改善箇所説明図

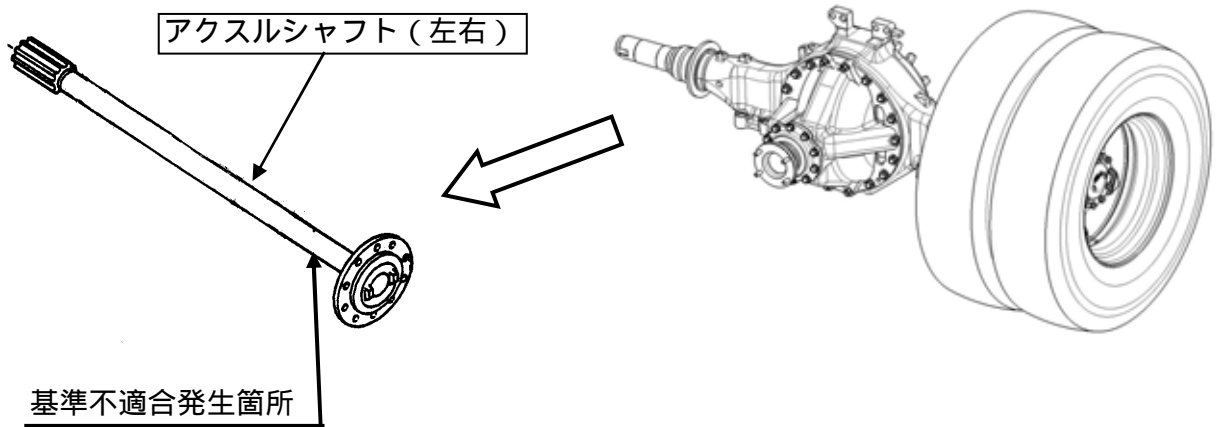
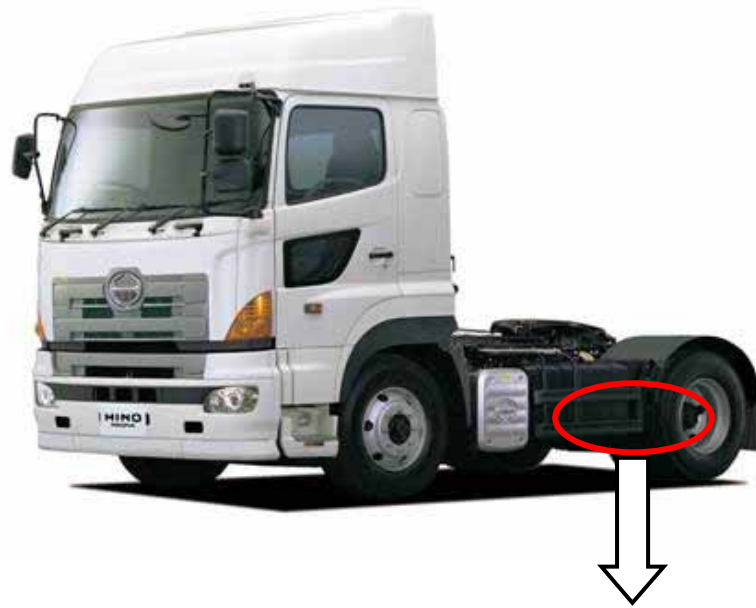
アクスルシャフトの熱処理が不適切なため、強度が不足している。そのため、そのまま使用を続けると、最悪の場合、当該アクスルシャフトが折損し、走行不能になるおそれがある。

全車両、当該アクスルシャフトを良品と交換する。

識別 : アクスルシャフトに白色のペイントを塗布する。
